Wettbewerb für den Ausbau  
des Aare-Flussbades im Marzili, Bern.

In der letzten Nummer des vorigen Bandes (30. Juni d. J.) hatten wir das Ergebnis dieses beschränkten Wettbewerbes mitgeteilt. In Anbetracht der zunehmenden Bedeutung für sportliche Leibesübungen aller Art lassen wir hier noch die Pläne der beiden als gleichwertig in 1. Rang gestellten Entwürfe folgen, dies umso mehr, als die Einrichtung von Flussbädern zum Teil eigenartige Massnahmen erfordert. Wenn wir dabei zum Entwurf Nr. 3 auf dieser Seite noch zwei Einzelheiten beifügen, tun wir es, weil der Verfasser dieses Projektes als Schwimmwart des Berner Schwimmklub auf diesem Sportgebiet als besonders sachverständig anzusehen ist und deshalb seine Vorschläge auch anderweitig zur Anregung dienen können. Das Preisgericht beurteilte diese Entwürfe wie folgt:

1. Rang ex aequo, Entwurf Nr. 3.

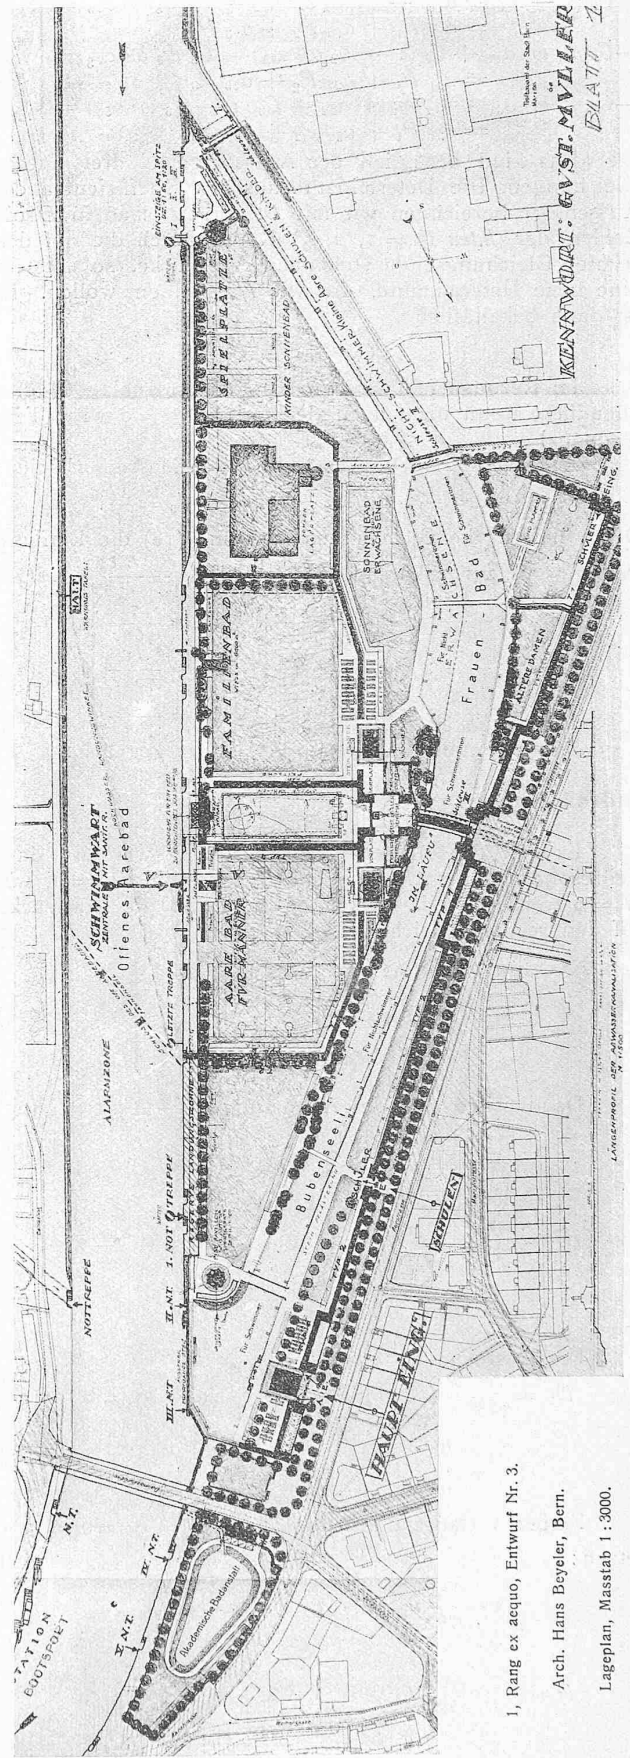
Entwurf Nr. 3 „Gustav Müller“. Die Aufstellung ist klar, übersichtlich und grosszügig vorgesehen. Die gewaltsame Symmetrie führt aber zu Anlagen, die mit den Programm-Bestimmungen nicht im Einklang stehen. Das Familienbad wird zu gross und der Spiel-

platz im Bubenseeli in unzulässiger Weise verkümmert. Das Projekt geht über die gestellte Aufgabe und das Bedürfnis einer Flussbad-anstalt hinaus. Speziell bezieht sich das auf die Ausgestaltung der Vorplätze und Eingänge zum Aare, Frauen- und Familienbad.

1. Rang ex aequo, Entwurf Nr. 4.

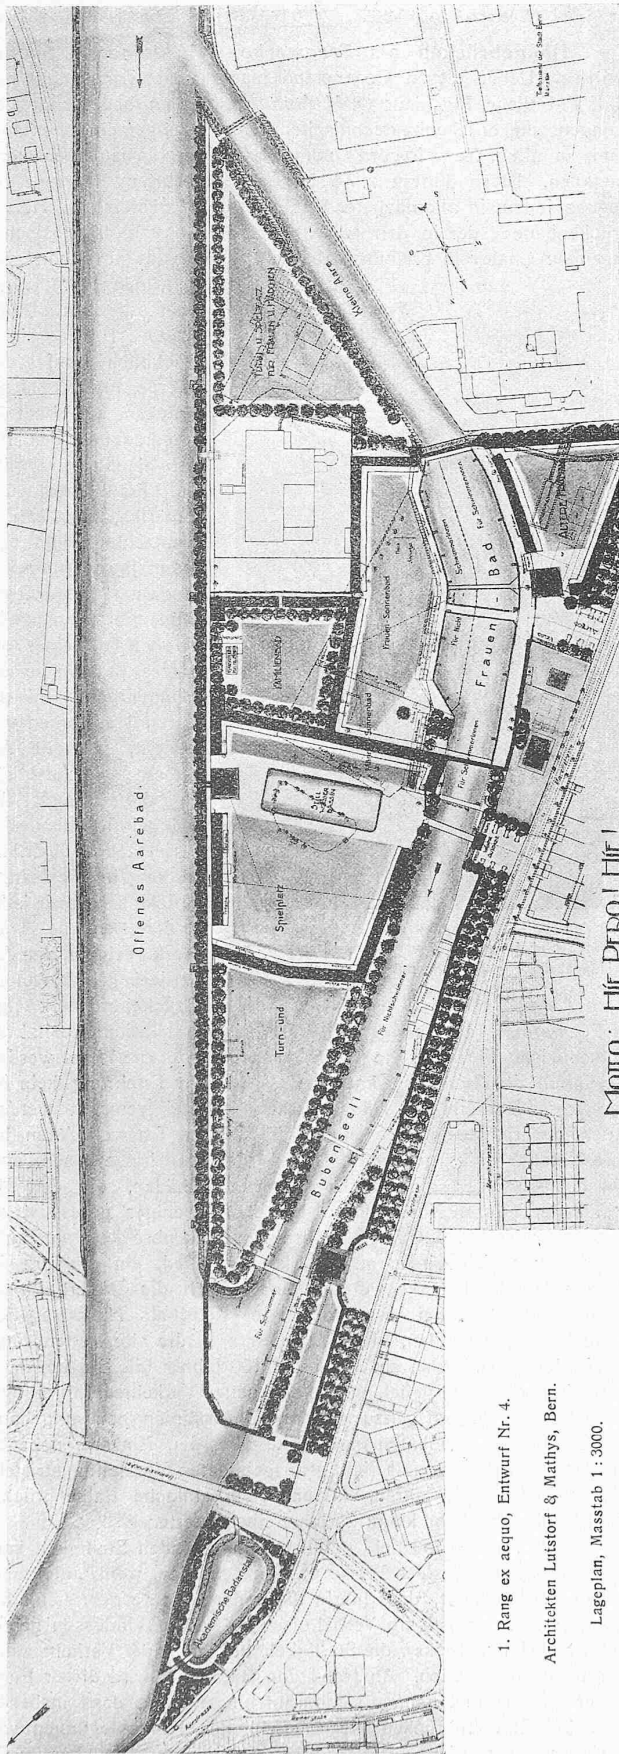
Entwurf Nr. 4 „Hie, Pero! Hie!“ Die allgemeine Aufstellung ist gut und ungezwungen. Das Ganze schmiegt sich der bestehenden Anlage möglichst an. Die Entfernung der Kabinen längs des rechten Ufers des Frauenbades ist lobend zu erwähnen. Die Anlage wird dadurch übersichtlich. Die Eingänge stehen am richtigen Ort, dagegen ist das Badwärterhaus im Bubenseeli zu weit in die Anlage hineingerückt und zerschneidet dieses in ungünstiger Weise. Der nordseitige Eingang zum Bubenseeli ist wegzulassen. Der Turn- und Spielplatz im Bubenseeli ist in seiner jetzigen Grösse beizubehalten. Beim Frauenbad sollte die bestehende Blendschleuse als Abschluss desselben dienen. Eine Notwendigkeit zur Verschiebung der Brücke im Frauenbad ist nicht vorhanden, diese sollte vielmehr am alten Ort gelassen werden. Das nächst der Marzili-Strasse gelegene Bad für ältere Frauen ist westlich gegen die Strasse hin zu erweitern und die zweite Baumreihe wegzulassen, da bei der vorgesehenen Anlage zu viel an nutzbarem Badeplatz verloren geht. Das Frauensonnenbad, sowie das Familienbad sind gut disponiert, dieses insbesondere hat gute Zugänge. Die Ausbildung der kleinen Aare in ihrem obersten Teil zu Badezwecken wurde vom Verfasser bedauerlicher Weise nicht vorgesehen. Die Orientierung des Stillwasserbassins ist richtig, könnte aber zugunsten des Spielplatzes mehr südlich verschoben werden. Zu- und Auslauf, sowie Sprunggerüste fehlen. Der Zugang zur Dampfzentrale mit Passerelle ist richtig gelöst. Das Projekt lässt jedoch im Unklaren betreffend Anlage der Aborte, Douchen, Treppen und Kanalisation. Die Hochbauten sind ungenügend studiert; so fehlen direkte Hauseingänge, ausgenommen beim Aarebadhaus. Grundriss und Fassaden stimmen nicht überein.
